# CIU32F003

## 勘误手册

ES1003

##### 3.1.1 I/O 输入较大负压注意事项

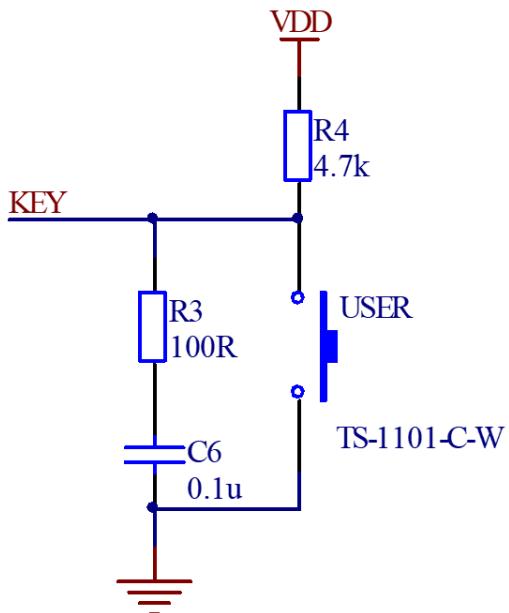
当 I/O 出现较大负压时，可能会导致芯片复位，甚至当电流较大时，可能触发 PA5、PA6、PA7、PB6 引脚的 Latch Up，实际应用中应避免在 I/O 上产生较大负压。

- 1) 方案设计中，应避免将 PA5、PA6、PA7、PB6 4 个 I/O 用作按键输入。
- 2) 将 I/O 用作按键输入时，推荐按照以下电路进行设计，在对地消抖电容上端串入 $>100\Omega$  的电阻，以防止按键时产生负压：
